# RAPPORT DE PRÉSENTATION (1)

Vu pour être annexé à la délibération  
du Conseil Municipal de Beaufort-en-  
Anjou en date du 28 mai 2018  
approuvant la modification n°3 du PLU  
de la commune déléguée de Beaufort-  
en-Vallée,

**LES RAISONS DE LA MODIFICATION N°3 DU PLU ..... 5**

### Décalage et légère réduction de l'emplacement réservé n°16 rue de la Petite Porte

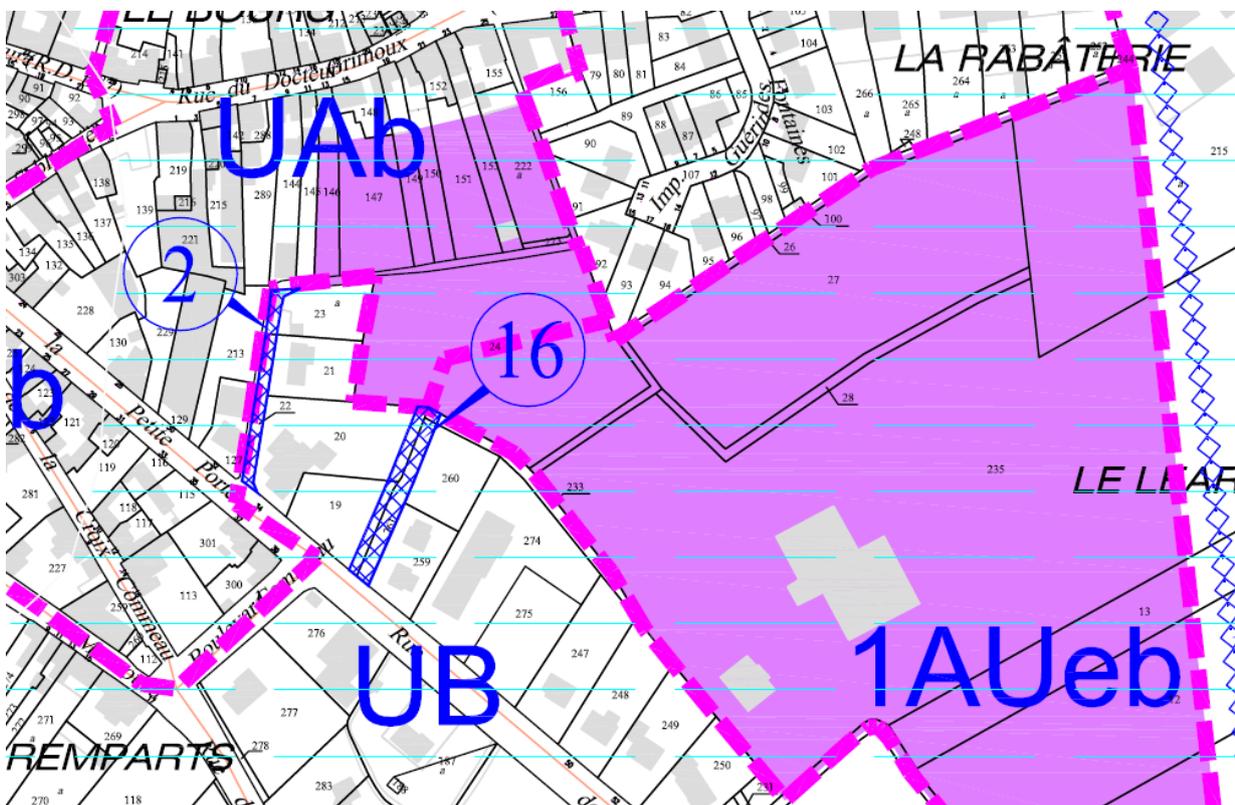
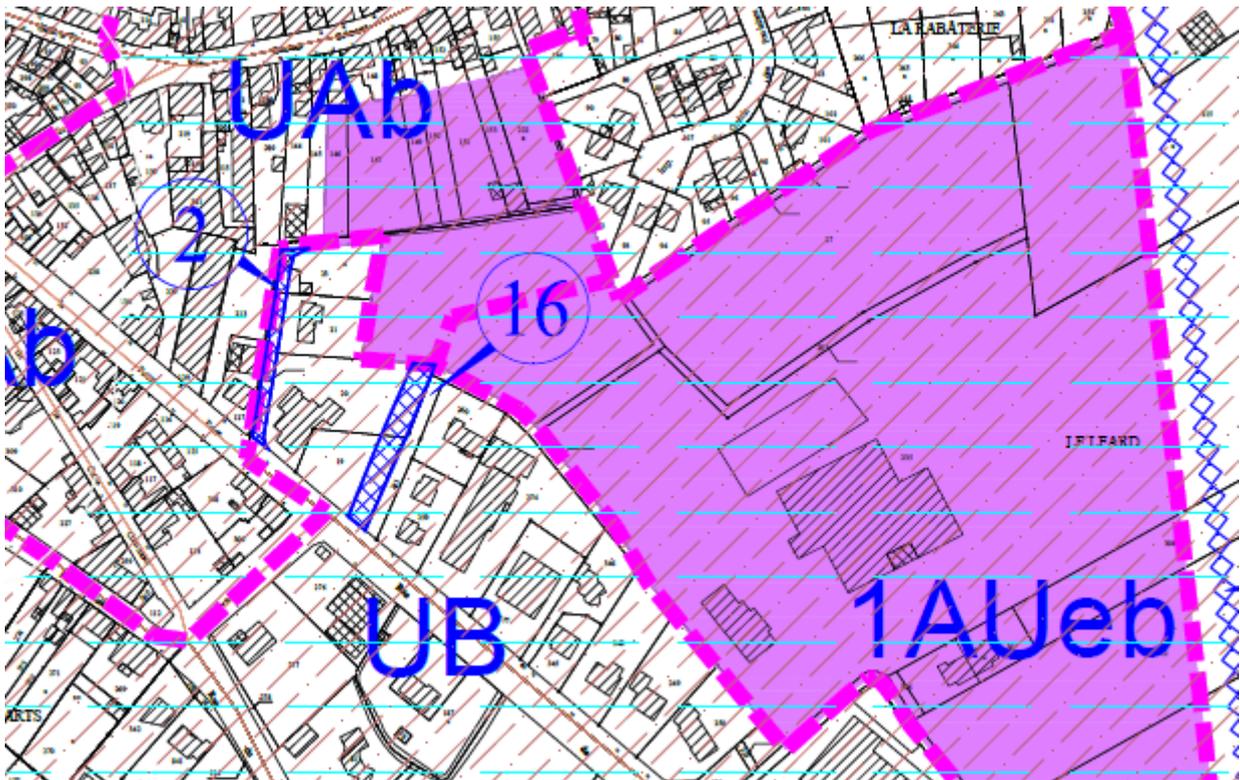
Pour la desserte de la zone 1AUeb Le Léard, le PLU opposable prévoit un accès depuis la rue de la Petite Porte, via l'emplacement réservé n°16 qui a été positionné à cheval sur plusieurs propriétés. Il s'avère que ce positionnement n'est pas judicieux, car au niveau des parcelles n°260 et 261 il est positionné sur le passage de réseaux privés desservant l'habitation implantée parcelle n°260. En outre, cette habitation étant déjà implantée en limite séparative Est, elle ne peut à l'avenir s'étendre qu'en revenant vers la limite séparative ouest. Dans la mesure où la propriété foncière contiguë (parcelles n°19 et 20) dispose d'un espace non bâti beaucoup plus généreux, il est proposé de positionner l'ER n°16 uniquement sur ces 2 parcelles, tout en le réduisant un peu en largeur (emprise réduite de 9 m à 8 m).
